Rapport de l'Inspection des installations classées

Visite d'inspection du 16/04/2026

SARL LES RESINEUX DU VELAY

Références : UID4243-DSSP-026-156
Code AIOT : 0005601781

Installation Résineux du velay :

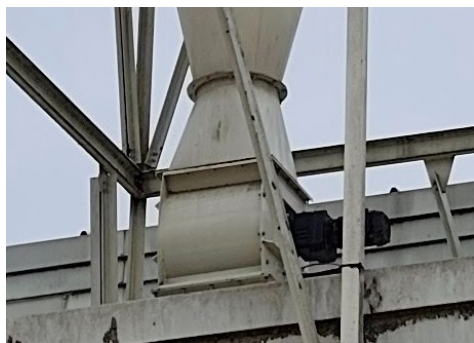
Les poussières de la chaîne de découpe du bois sont aspirés par un cyclofiltre. Ce dernier est équipé d'un système de clapet anti-retour afin d'éviter la propagation d'une explosion et d'une écluse ATEX. En revanche, aucune trappe d'évent, ni de dispositif de découplage n'a été vue lors de la visite. L'orientation de la trappe d'évent n'a ainsi pas pu être vérifiée (théoriquement hors zone d'habitation, stockage ou locaux).

Demande à formuler à l'exploitant à la suite du constat : 1/ Transmettre sous 1 mois la documentation constructeur précisant la position de l'événement et la fréquence d'entretien du clapet, ainsi que la date de son dernier nettoyage. 2/ Transmettre le compte rendu de l'audit réalisé par Bureau Veritas en début d'année sur les aspects ATEX.	
Type de suites proposées : Avec suites	
Proposition de suites : Demande de justificatif à l'exploitant	
Proposition de délais : 1 mois
